美浜3号機、高浜1，2号機
高工ネルギーアーク損傷対策に係る工認申請の
設計変更について

2019年12月17日
関西電力株式会社

1. 概要

MG87保護リレー：広範囲保護（発電機～主変圧器～所内変圧器）、H50-51保護リレー：狭範囲保護（所内変圧器1次側から2次側）
- ✓ なお、これらの設計変更は、これまで工認申請でご説明した基本設計方針等を変更するものではなく、また、設計変更後の遮断時間から算出されるアークエネルギーについては、誤差を考慮しても閾値内に収ることは確認済である。

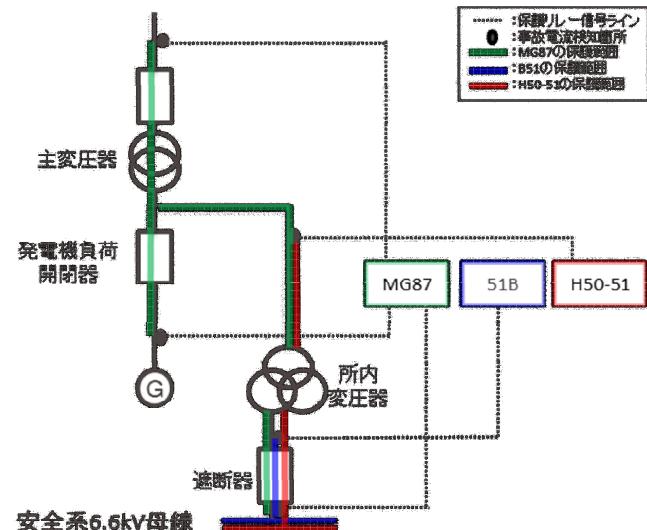
- ✓ 2018年10月19日に工事計画認可申請し、2019年4月26日に認可いただいた「美浜3号機、高浜1号機、高浜2号機 高エネルギーアーク損傷対策に係る工事計画」において、所変受電時の所変受電遮断器へのHEAF対策に関して「2. 設計変更理由」により、保護リレーの動作確実性を考慮し、以下の図に示すとおり、保護ロジックの設計変更を実施する。
- ✓ 保護ロジックの設計変更とは、所変受電遮断器でのHEAF想定において、MG87保護リレーと51B保護リレーのアンドロジックにて、発電機負荷開閉器（美浜3号機の場合：G30）を開閉する設計としていたものを、H50-51保護リレーと51B保護リレーのアンドロジックに変更するものである。（大飯3,4号機同様設計）※詳細な回路系統図は「7. 参考」参照。

- ✓ 高浜 1, 2号機及び美浜 3号機で建設時より採用されている MG87保護リレーは、主変を含む発電機主回路から所変回路までが 保護範囲（図の緑範囲）であり、可能な限り広い範囲を保護するという設計思想より採用されたものである。また、所変回路の保護にはもともとH50-51保護リレー（図の赤範囲）も設置されている。
- ✓ 美浜 3号機及び高浜 1, 2号機のHEAF対策としては、51B保護リレー（図の青範囲）との保護協調を考慮する必要がないこと、動作時間がH50-51保護リレーよりも動作時間が早いことから、MG87保護リレーと51B保護リレーとのアンドロジック設計で進め工認申請した。
- ✓ しかしながら、工事計画認可後にプラントメーカーにて詳細設計を進めたところ、51B保護リレーとのアンドロジックは、 MG87保護リレーよりもH50-51保護リレーを採用する方が、以下の観点から現設計より信頼性あるHEAF対策となることが判明した。
 - ① MG87は主に所変1次側(主変～発電機主回路)の電気事故を検出するための保護リレーである。保護範囲としてHEAF事故点として想定する所変2次側も含まれるが、所変2次側へ供給される電流は1次側と比べ非常に小さく、相対的に所変2次側事故時の検出感度は下がる方向となる。
 - ② プラント建設時の設計思想では所変回路の保護はH50-51保護リレーを期待しており設計思想を踏まえたHEAF対策となる。

図1 MG87保護回路イメージ
(通常運転時)

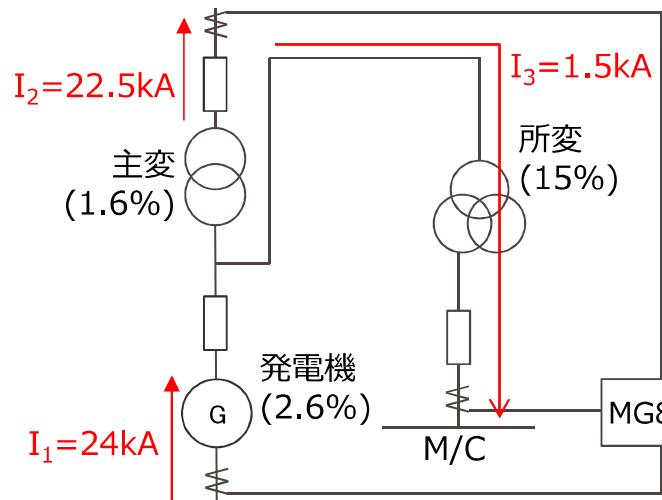
- ✓ 現場工事を実施するにあたり2019年4月26日に認可後に詳細解析を実施した結果、保護を期待する保護リレー（MG87）の設計変更（MG87（差電流動作）→H50-51（過電流動作）：大飯3・4号機同様設計）を実施することにより、動作信頼性をより確実なものとする必要があることから保護ロジックについて設計変更するものである。
- ✓ 美浜3号機及び高浜1, 2号機の当初設計としては、保護リレー（51B）との保護協調を考慮する必要がないこと、動作時間がH50-51よりも早い（MG87動作時間：0.060s）ことを考慮し、MG87を採用し設計を進めていた。
- ✓ しかし、詳細解析を実施したところ、図1～3に示す通り所変2次側事故（所変受電遮断器HEAF）の場合、MG87の動作判定条件となる差電流が小さくなり、HEAF時の動作点が保護境界近傍（動作域側）となることが判明した。（図4参照）
 - ・通常は、図1に示す電流の流れとなり差電流Iは0となりMG87は動作しない。
 - ・MG87の主な保護範囲となる所変1次側事故では、図2の通り事故点に対して発電機側及び系統（主変）側から事故電流が供給され、所変2次側の入力はほぼ0のため差電流 I は190kAとなりMG87は動作する。

図3 MG87保護回路イメージ
(所変2次側事故時)

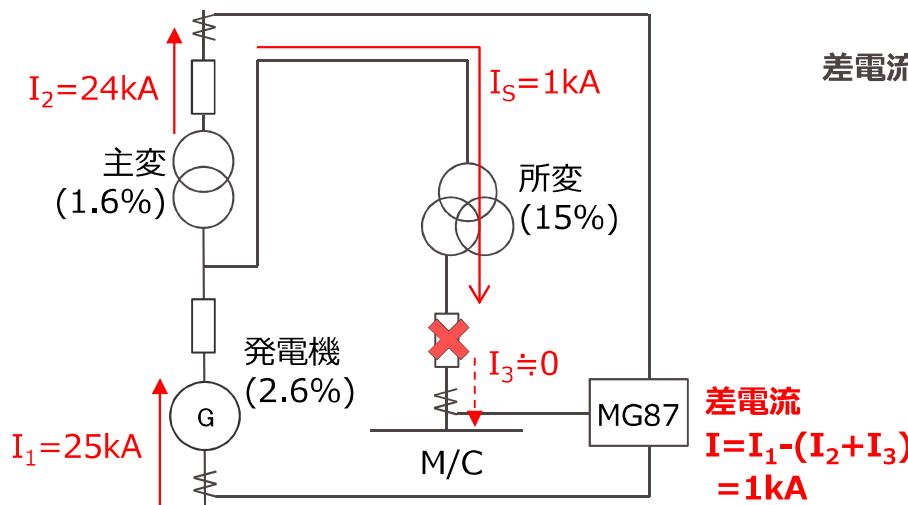
- ✓ 一方で、HEAF事故として想定している所変2次側事故では、所変のインピーダンス(抵抗)が発電機や主変と比べ大きいため、図3の通り系統(主変)側からの電流供給がほとんどなく、MG87が検出する差電流Iは非常に小さいものとなる。
- ✓ 差電流Iが非常に小さくなることで、図4の通りMG87の不動作域に入る可能性がある。従い、動作信頼性としてより確実にHEAF保護が可能となるH50-51保護リレーを採用する。
⇒ H50-51は、MG87とは異なり、回路抵抗より一定値で求まる短絡電流を検出して動作するため、系統やプラントの状態によらず確実に動作し、HEAF保護すること可能となる。

図5 保護協調カーブ

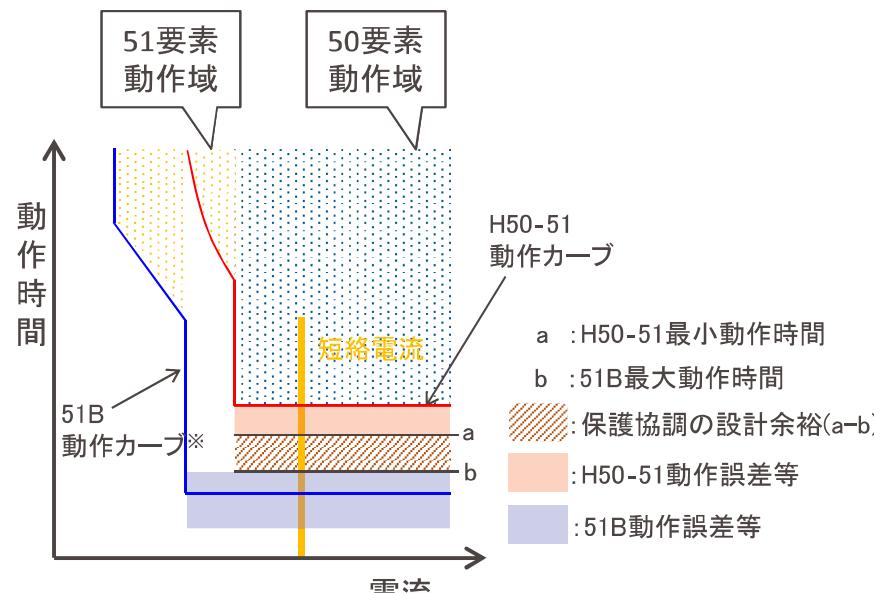
- ✓ なお、設計変更後の主変遮断器（美浜の場合：130）の開放時間から算出されるアーケネルギーについては、誤差等を考慮したとしてもアーケエネルギー閾値（25MJ）内に収まることは確認済である。
- ✓ さらに図5の通りH50-51保護リレーを採用した場合においても保護協調に設計余裕をとっており、図6の短絡事故においてH50-51が51Bよりも先に動作（協調逆転）することは無いことも確認済である。

第2-1図 アーク放電発生箇所とアーク放電を遮断する遮断器

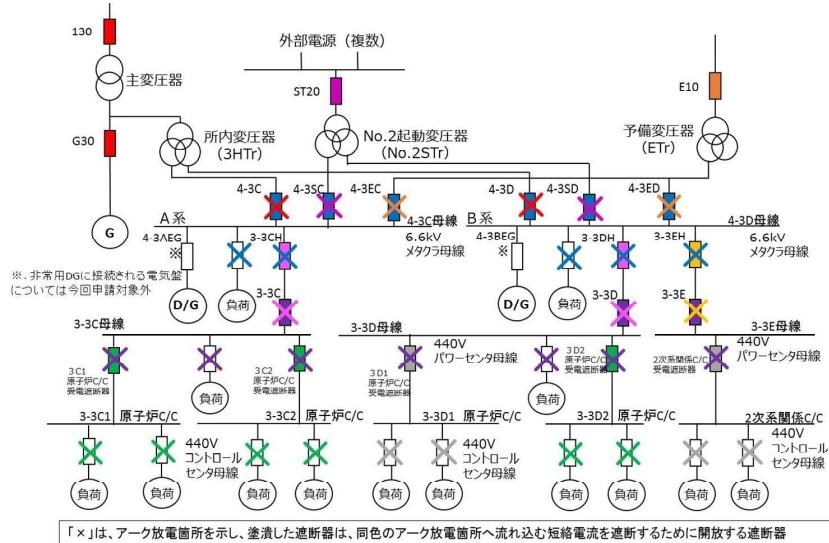
機器 名称	アーク放電発生箇所 遮断器名称	アーク放電を遮断するため に開放する遮断器	遮断時間(s)	アークエネルギー(MJ)
4-3C (4-3CM/C受電遮断器(HT r側))		130	0.110 ⇒ 0.650	3.38 ⇒ 19.95
4-3SC (4-3CM/C受電遮断器(ST r側))		G30	0.750 ⇒ 0.694	23.02 ⇒ 21.30
4-3EC (4-3CM/C受電遮断器(ET r側))		ST20	0.110	3.23
メタルクラップド開閉装置				
4-3C 母線に接続される遮断器 (4-3C, 4-3SC, 4-3EC, 4-3AEG を除く)	E10		0.126	3.22
4-3D (4-3DM/C受電遮断器(HT r側))		4-3C	0.700 ⇒ 0.500	21.48 ⇒ 15.35
4-3SD (4-3DM/C受電遮断器(ST r側))		4-3SC	0.700 ⇒ 0.500	20.52 ⇒ 14.66
4-3ED (4-3DM/C受電遮断器(ET r側))		4-3EC	0.700 ⇒ 0.500	17.86 ⇒ 12.76
4-3D 母線に接続される遮断器 (4-3D, 4-3SD, 4-3ED, 4-3BEG を除く)		130	0.110 ⇒ 0.650	3.37 ⇒ 19.90
		G30	0.750 ⇒ 0.694	22.96 ⇒ 21.25
		ST20	0.110	2.99
		E10	0.126	3.22
		4-3D	0.700 ⇒ 0.500	21.43 ⇒ 15.31
		4-3SD	0.700 ⇒ 0.500	18.98 ⇒ 13.56
		4-3ED	0.700 ⇒ 0.500	17.86 ⇒ 12.76

第2-1図 アーク放電発生箇所とアーク放電を遮断する遮断器

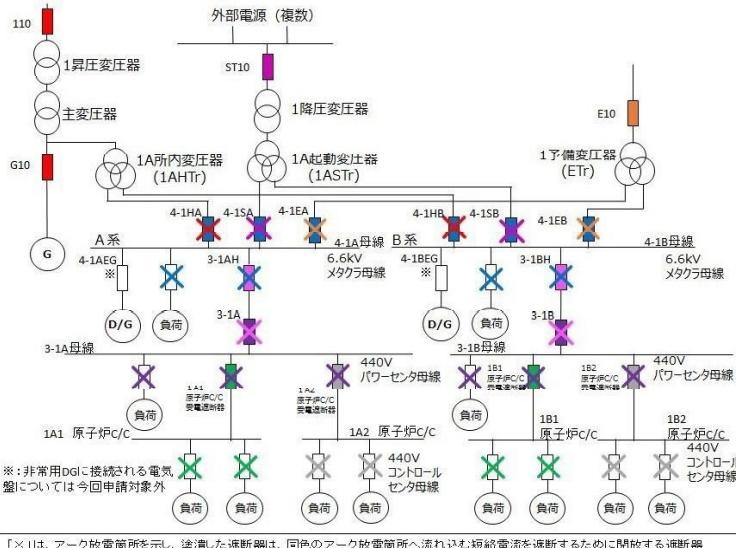
機器 名称	アーク放電発生箇所 遮断器名称	アーク放電を遮断するため に開放する遮断器	遮断時間 (s)	アークエネルギー (MJ)
4-1HA (4-1AM/C 受電遮断器 (1AHT r 側))	110 G10	0. 110 ⇒ 0. 750 0. 550 ⇒ 0. 794	3. 07 ⇒ 20. 93 15. 35 ⇒ 22. 15	
4-1SA (4-1AM/C 受電遮断器 (1AST r 側))	ST10	0. 110	3. 26	
4-1EA (4-1AM/C 受電遮断器 (ET r 側))	E10	0. 126	5. 45	
メタルクラップド開閉装置				
4-1A 母線に接続される遮断器 (4-1HA, 4-1SA, 4-1EA, 4-1AEG を除く)	4-1HA 4-1SA 4-1EA	4-1HA 0. 500 0. 500	13. 95 14. 78 21. 62	
4-1HB (4-1BM/C 受電遮断器 (1AHT r 側))	110 G10	0. 110 ⇒ 0. 750 0. 550 ⇒ 0. 794	3. 06 ⇒ 20. 83 15. 27 ⇒ 22. 05	
4-1SB (4-1BM/C 受電遮断器 (1AST r 側))	ST10	0. 110	3. 27	
4-1EB (4-1BM/C 受電遮断器 (ET r 側))	E10	0. 126	5. 40	
4-1B 母線に接続される遮断器 (4-1HB, 4-1SB, 4-1EB, 4-1BEG を除く)				
	4-1HB 4-1SB 4-1EB	4-1HB 0. 500 0. 500	13. 89 14. 85 21. 42

第2-1図 アーク放電発生箇所とアーク放電を遮断する遮断器

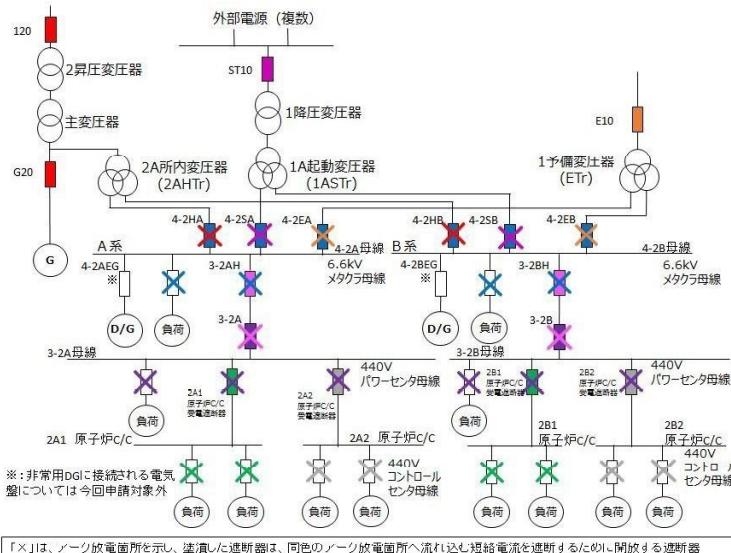
機器 名称	アーク放電発生箇所 遮断器名称	アーク放電を遮断するため に開放する遮断器	遮断時間 (s)	アークエネルギー (MJ)
4-2HA (4-2AM/C 受電遮断器 (2AHT r側))		120 G20	0.1100 ⇒ 0.750 0.550 ⇒ 0.794	3.18 ⇒ 21.63 15.86 ⇒ 22.90
4-2SA (4-2AM/C 受電遮断器 (1AST r側))		ST10	0.110	3.22
4-2EA (4-2AM/C 受電遮断器 (ET r側))		E10	0.126	5.43
メタルクラップ開閉装置 4-2A 母線に接続される遮断器 (4-2HA, 4-2SA, 4-2EA, 4-2AEG を除く)	4-2HA		0.500	14.42
	4-2SA		0.500	14.61
4-2HB (4-2BM/C 受電遮断器 (2AHT r側))	4-2EA		0.500	21.53
	120 G20		0.1100 ⇒ 0.750 0.550 ⇒ 0.794	3.15 ⇒ 21.46 15.74 ⇒ 22.72
4-2SB (4-2BM/C 受電遮断器 (1AST r側))	ST10		0.110	3.25
4-2EB (4-2BM/C 受電遮断器 (ET r側))	E10		0.126	5.46
4-2B 母線に接続される遮断器 (4-2HB, 4-2SB, 4-2EB, 4-2BEG を除く)	4-2HB		0.500	14.31
	4-2SB 4-2EB		0.500	14.75 21.63
